Ce **carnet de bord** retrace les événements de l'atelier du 23 janvier 2020 avec des habitants de Vern-sur-Seiche, des riverains du futur quartier, la collectivité et les professionnels.

LA ZAC DES HAUTES PERRIÈRES

Projet n° 1359D Vern Sur Seiche

LA PASSERELLE

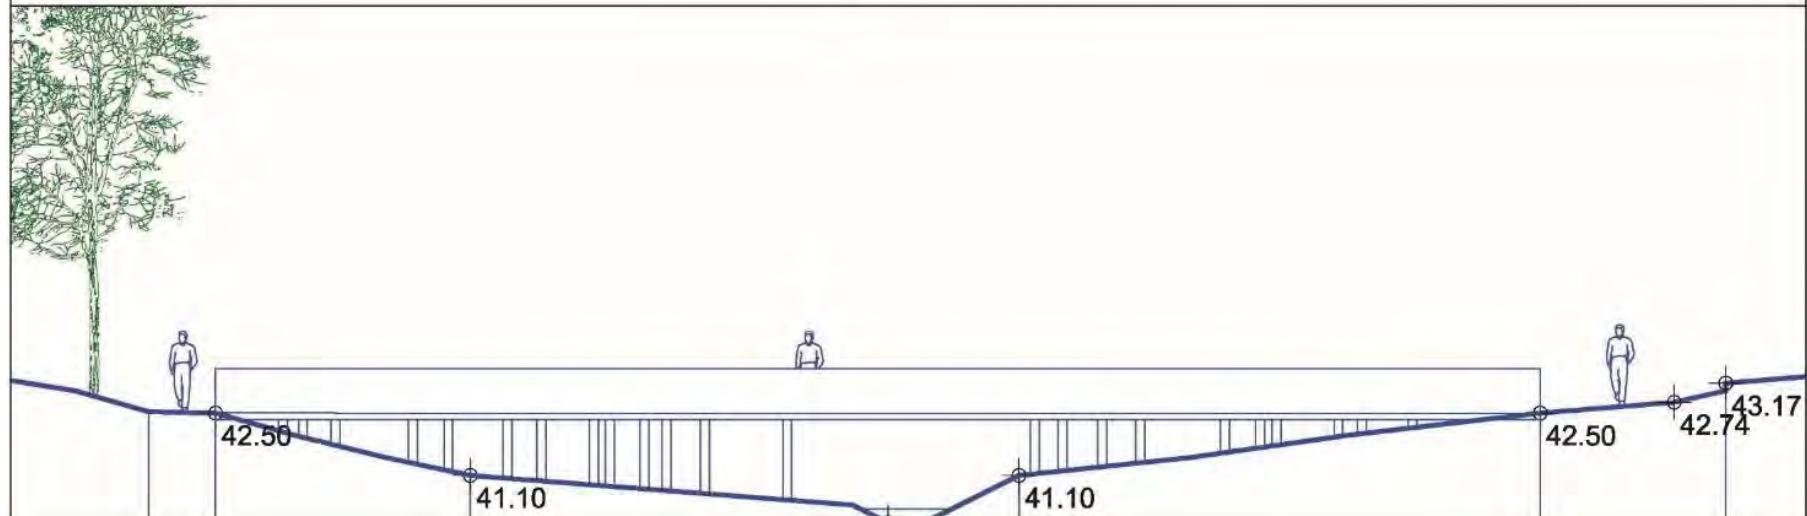
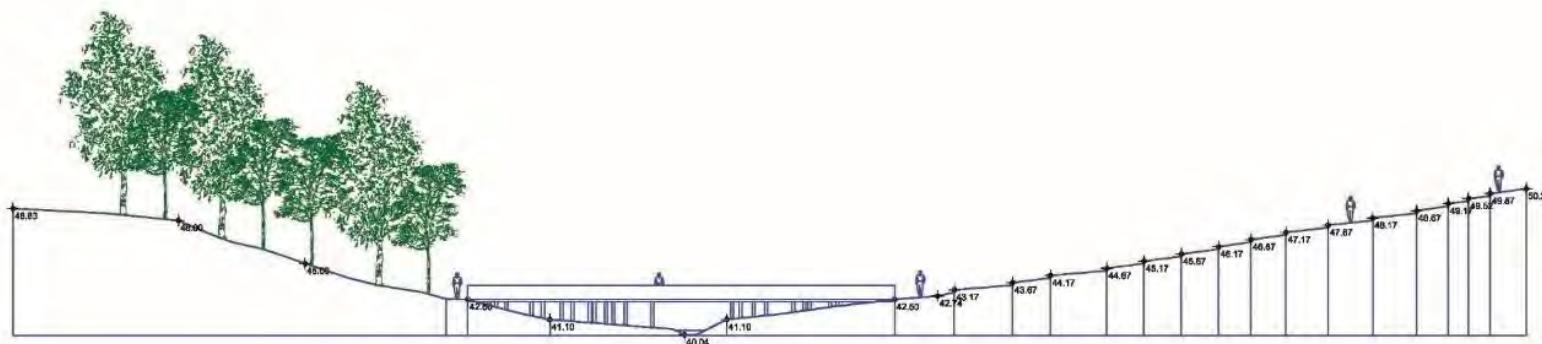
N°52 « Liaison douce entre les Hautes Perrières et le quartier des Perrières : passerelle »

12 La passerelle est-elle piétons / vélos ? Quel lien de la passerelle vers l'est ?

Passerelle en bois de 30m de long à l'étude (image de référence non définitive)

Elle a été positionnée de façon à pouvoir aller vers la gare sans être trop dans la pente. Elle est compatible piéton / vélos (2,5 m de large)

POINTS VÉLO

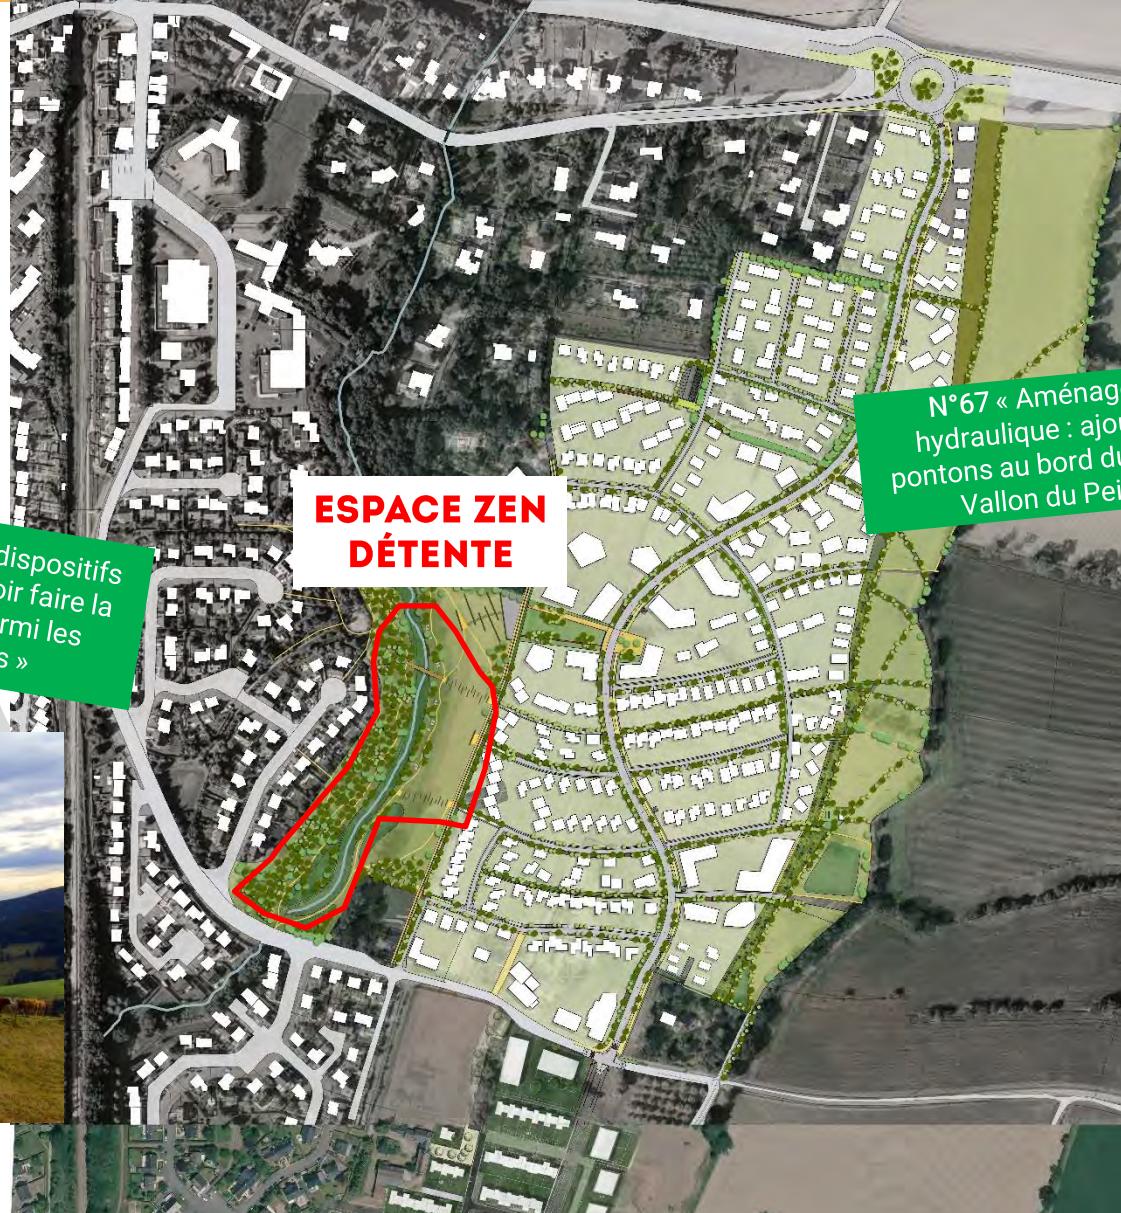
N°45 « Des endroits où attacher son vélo »

N°3 « Des dispositifs pour pouvoir faire la sieste parmi les arbres »

14 Est-ce que les attaches vélo sont choisies ? Qu'en est-il des attaches pour vélos cargo ?

Mobilier type banc et/ou hamacs :

- *Hamacs côté lotissement existant (coteau le plus boisé)*
- *Chaises longues le long du sentier côté ZAC*

Le modèle d'attache vélo a été mis au marché, mais peut être changé pour un dispositif (voir celui en face de la Mairie de Vern ou photo ci-dessous).

→ Vérifier les conditions pour les vélos cargo (distance entre les supports, etc.). Voir avec Rennes Métropole pour prévoir des attaches vélo et abris couverts au niveau du futur arrêt de bus rue des Perrières.

JEU NATURE

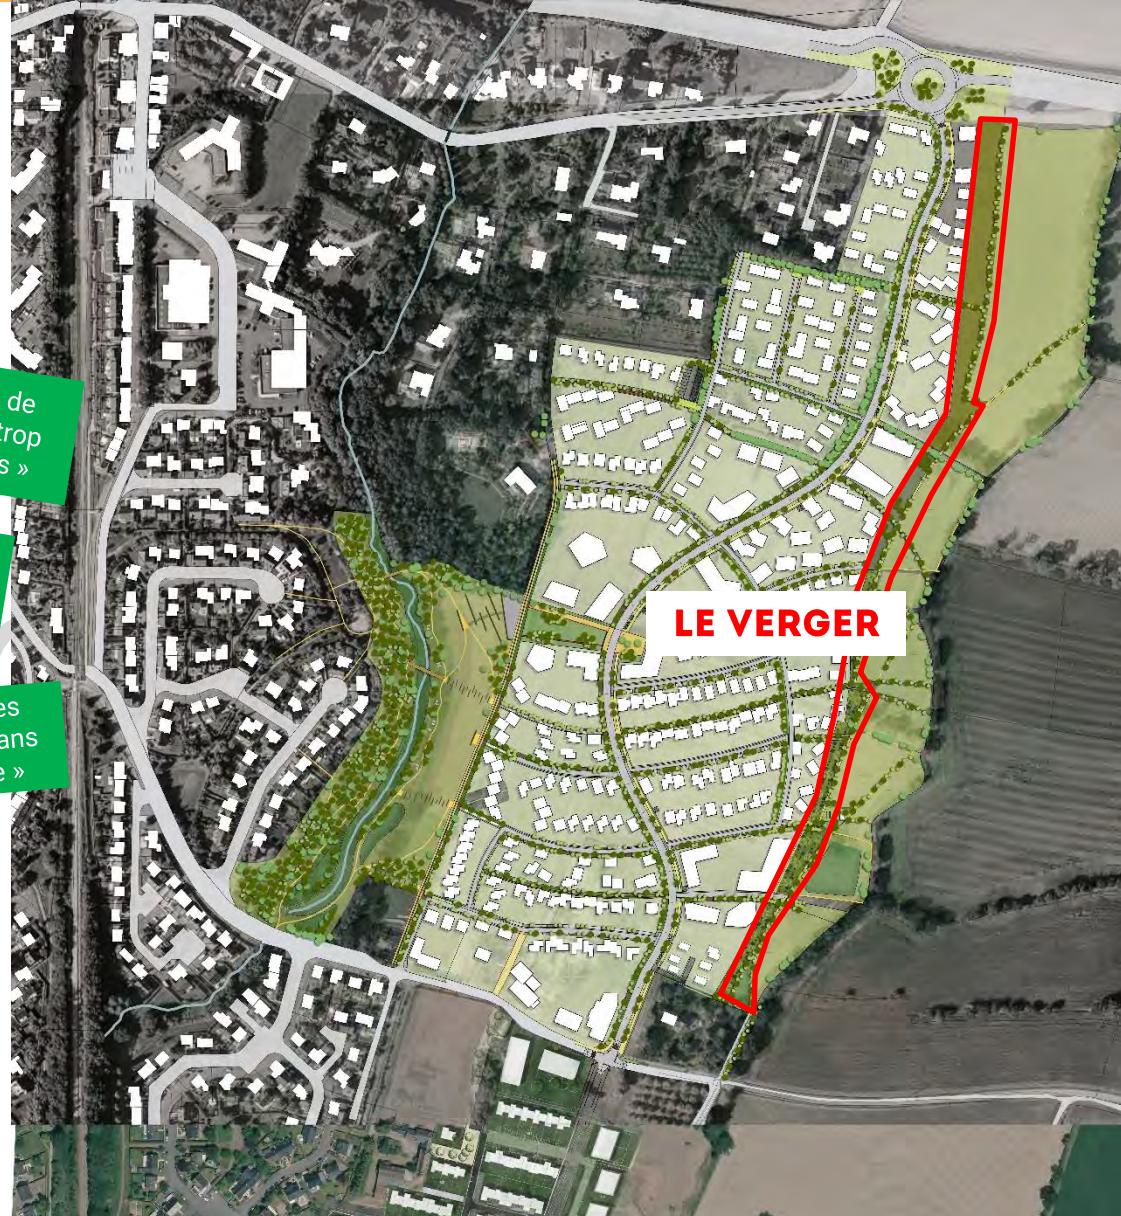
N°41 « Des jeux qui permettent aux enfants de s'exprimer, des terrains d'aventure »

N°42 « Des choses à faire pour les parents près des jeux d'enfants : vélo elliptique, etc. »

7 Y a-t-il vraiment une aire de jeux au niveau du Peillac ?

Il y aura 2 types de jeu : sur le Peillac, c'est un jeu naturel, presque invisible ou simplement évoqué (jouer dans le ruisseau, arbres à cabanes, jeux en bois). Sur les autres endroits du quartier ce sera un jeu plus « classique ».

LE VERGER : Parc du Clos Sotin

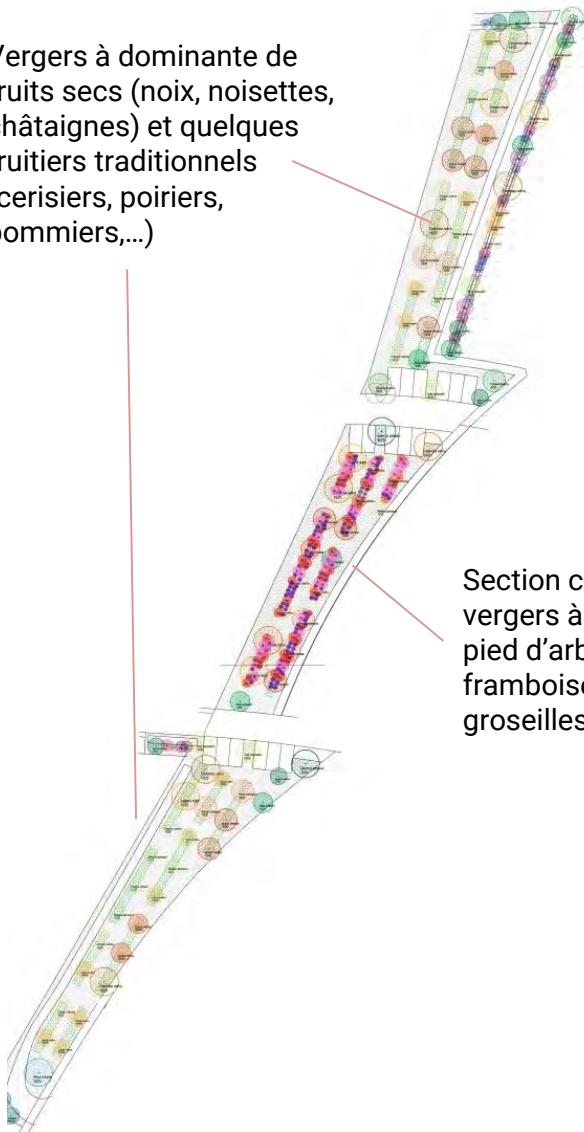
2 Peut-on imaginer une forêt jardin au niveau du verger du clos Sotin ?

Sont proposées par les participants des méthodes comme la forêt jardin en permaculture, ou la technique japonaise Miyawaki qui permet de planter des mini forêts dans un temps record sur un espace équivalent à 6 places de parking (dans une logique d'absorption du carbone et d'enrichissement de la biodiversité).

Vergers à dominante de fruits secs (noix, noisettes, châtaignes) et quelques fruitiers traditionnels (cerisiers, poiriers, pommiers,...)

Section centrale :
vergers à baies en
pied d'arbres tels que
framboises,
groseilles, mures

→ *Les paysagistes avaient envisagé des strates arbustives pour accueillir différents types d'oiseaux en pied d'arbres, mais vont étudier cette possibilité*

**ESPACES DE
VIE PARTAGÉS**

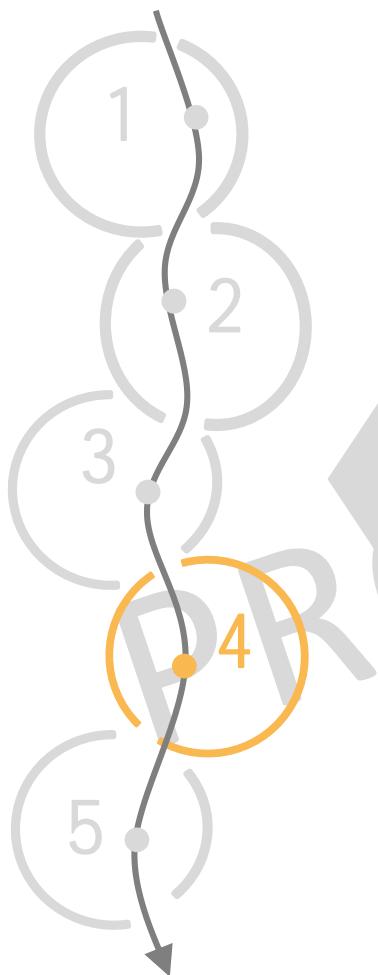
N°24 « Un compost collectif »

N°25 « Un local de stockage de matériel en commun, de distribution des produits »

N°26 « Zone de pique nique / détente / rencontres pour faire des barbecue tout près des maisons »

N°16 « Des espaces pour prendre le pique nique»

CLOS SOTIN :
Composteurs collectifs
Tables de pique-nique
Local de stockage de matériel

À Gauche : théâtre de verdure ombragé / à droite : assainissement par roselière

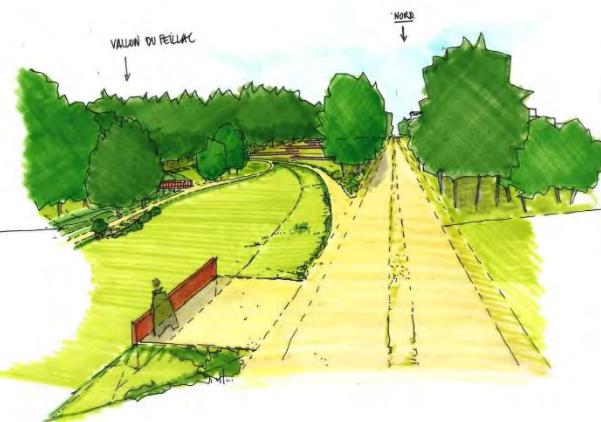
3 Est-ce que le théâtre de verdure est ombragé ?

4 Confirmer fonctionnement des eaux pluviales : y a-t-il des bassins, clos Sotin ? Quel retraitement des EP du lotissement des Perrières ? Pour la pente vers les bassins, peut-on imaginer une roselière plutôt que des ruisseaux ?

→ *Voir avec le paysagiste à quelles conditions on pourrait rajouter de l'ombrage.*

→ *Les bureaux d'étude vont étudier cette option et autres dispositifs de phytoépuration*

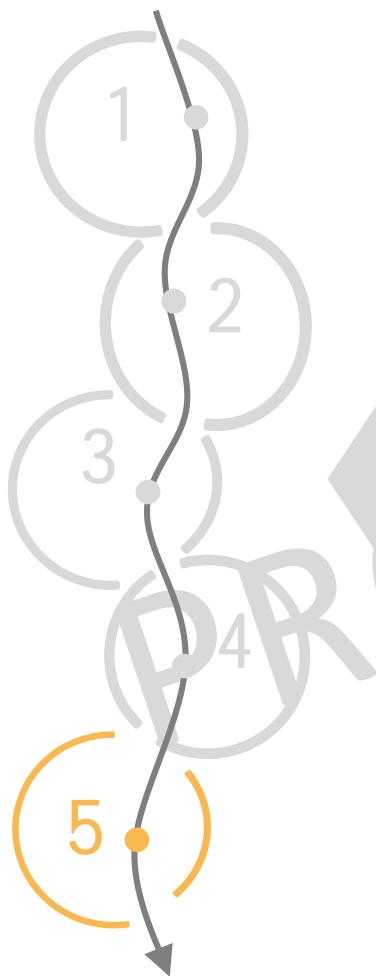
19 Quel aménagement du chemin de Fermont, entre chemin de campagne champêtre, et « autoroute » cyclable, éclairée et balisée ? Est-ce qu'on laisserait un enfant de 9 ans circuler dans le quartier ?

« Le chemin de Fermont est un chemin de campagne non balisé »

« Le chemin de Fermont est une autoroute cyclable, balisée, éclairée »

→ Rien n'a été tranché en atelier. Se pose la question d'une étude de mobilité à mener plus largement à l'échelle de la ville et d'un travail spécifique à l'échelle de la ZAC sur ce sujet.
